RELATÓRIO DE FISCALIZAÇÃO TÉCNICA DOS SISTEMAS DE ÁGUA E ESGOTO DO MUNICÍPIO DE IBATÉ

PRESTADOR: SECRETARIA MUNICIPAL DE PROJETOS, OBRAS, ÁGUA, SANEAMENTO E SERV. PÚBLICOS

Verificação de Não Conformidades

Americana, agosto de 2026

Item Fiscalizado 15.961 - Poço Real Park 2 (Ibaté)

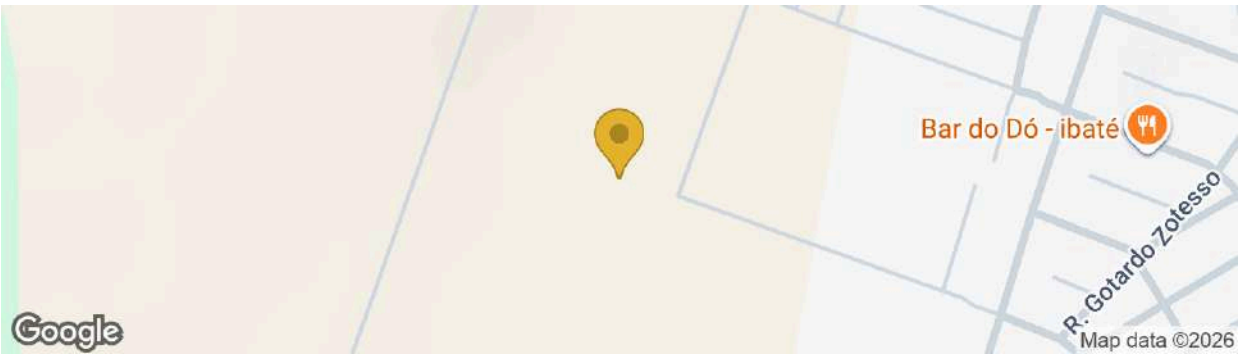
[CSB2.4] Ausência de identificação da área	Não Conforme
--	--------------

[CSB2.4] Observações	Providenciar placa de identificação.
----------------------	--------------------------------------

Item Fiscalizado 15.960 - EEE Jardim América (Ibaté)

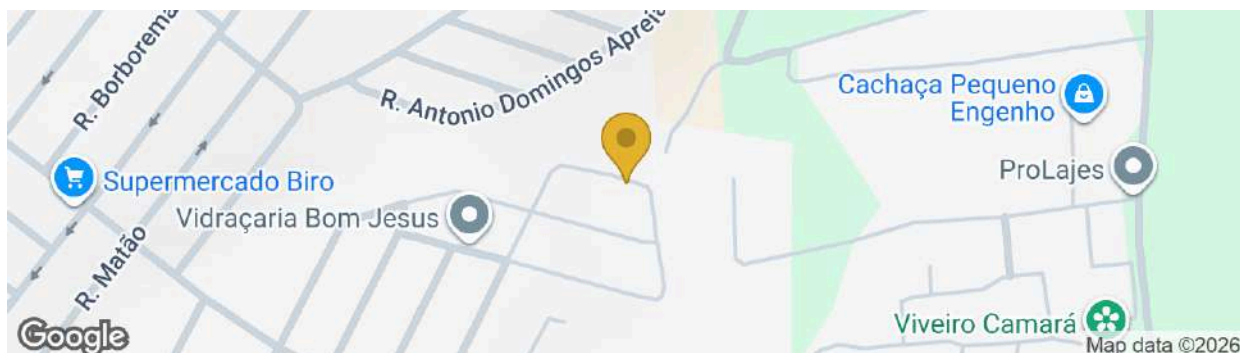
[EEE7.5] Observações

Há dois gradeamentos.
O Gradeamento 1
apresentava poucos
resíduos, sem

comprometer a passagem do esgoto. O Gradeamento 2 permanecia nas mesmas condições observadas na fiscalização de fevereiro de 2026. Após o apontamento, o prestador realizou sua limpeza. Ressalta-se a necessidade de limpeza periódica dos gradeamentos para garantir o escoamento do esgoto e evitar extravasamentos.

[EEE7.12] Ausência de manutenção, limpeza, conservação e segurança

Providenciar o fechamento adequado da abertura, utilizando material apropriado.

Item Fiscalizado 16.252 - ETE São João (Ibaté)

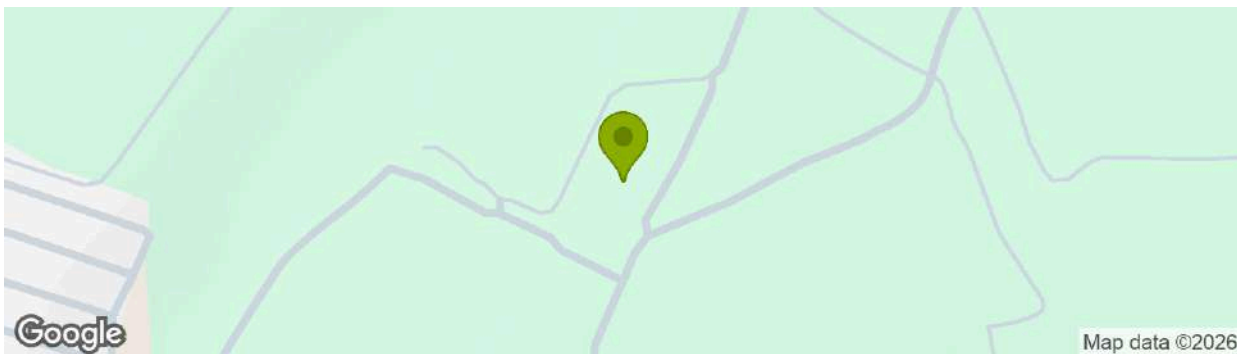
[ETE8.13] DBO média de lançamento em desacordo com Decreto Estadual nº 8.468/1976 (DBO > 60 mg/L ou redução < 80%) ou não atender ao padrão de emissão estabelecido pelo órgão ambiental estadual	N/A
[ETE8.13] Observações	Não conformidade vinculada ao CAC 04/2024.
[ETE8.26] Ausência de outorga de lançamento de efluente ou outorga vencida	Não Conforme
[ETE8.26] Observações	Providenciar o documento junto ao órgão competente.
[ETE8.29] Ausência de manutenção, limpeza, conservação e segurança	Não Conforme
[ETE8.29] Observações	Avaliar a adequação do sistema de gradeamento, considerando a passagem de quantidade significativa de resíduos sólidos para as etapas subsequentes. Providenciar, ainda, o fechamento adequado das aberturas existentes na ETE, de modo a garantir condições adequadas de conservação e segurança.
